## 改善箇所説明図

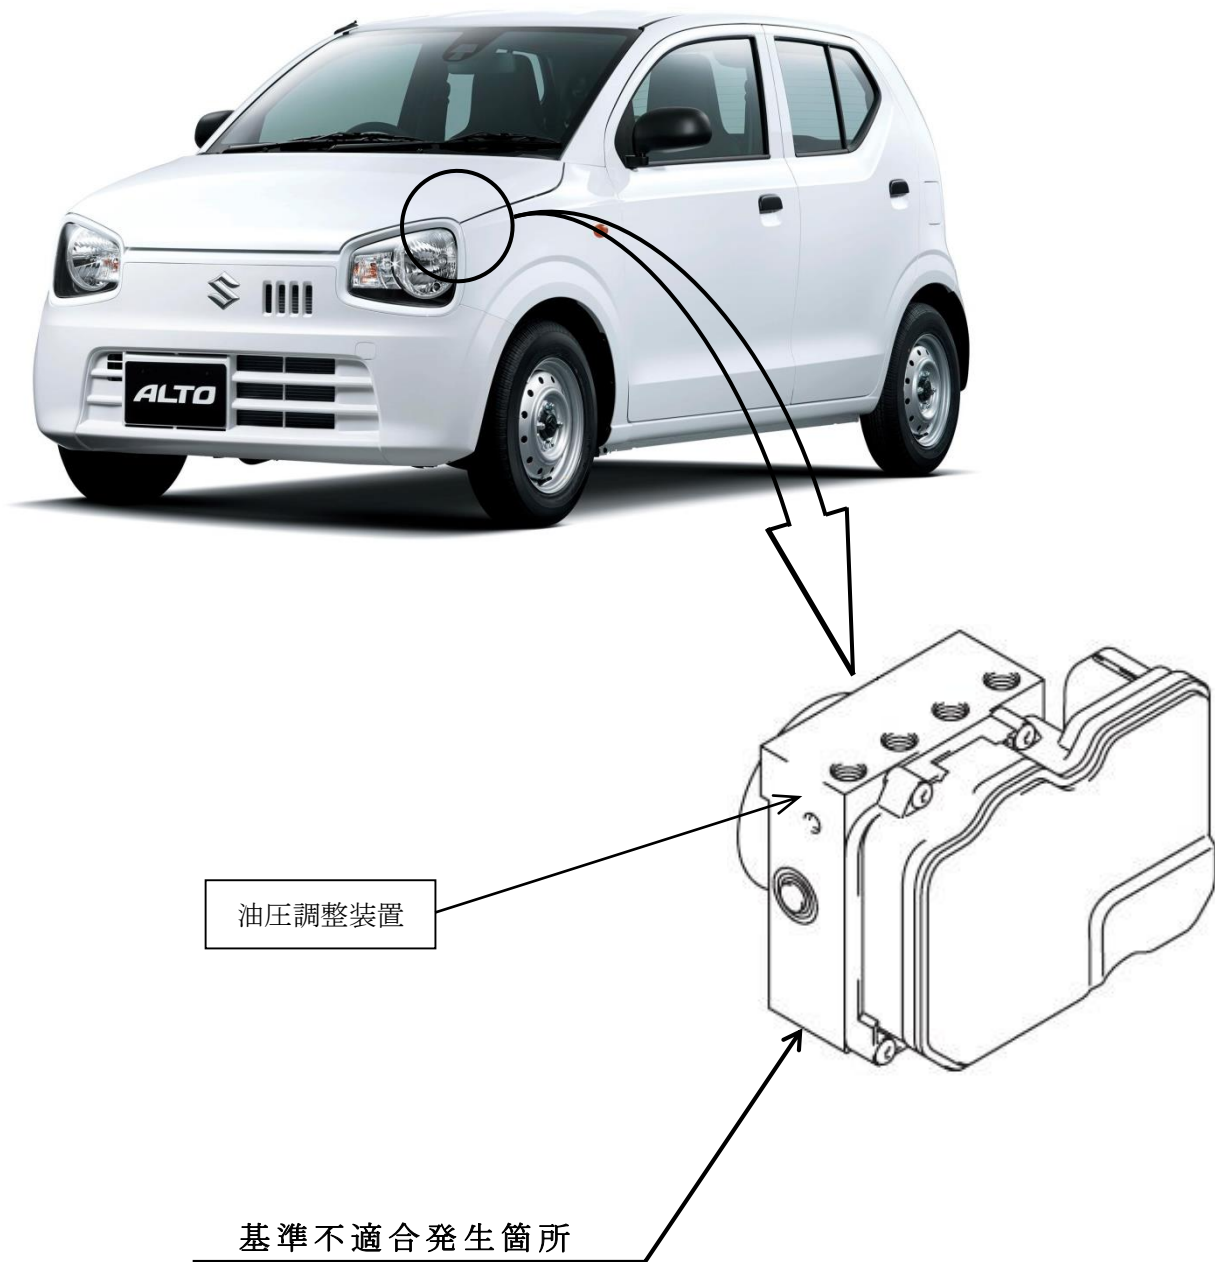
アンチロックブレーキシステム（ABS）の油圧調整装置において、構成部品の形状が不適切なため、圧入組付け時に樹脂製の異物が発生することがある。そのため、当該異物が油圧制御弁などに噛み込んでABS作動時に調圧が遅れて、走行安定性を損なうおそれがある。

全車両、ABSの油圧調整装置を良品と交換する。

識別：IDプレートに赤色のシールを貼付する。
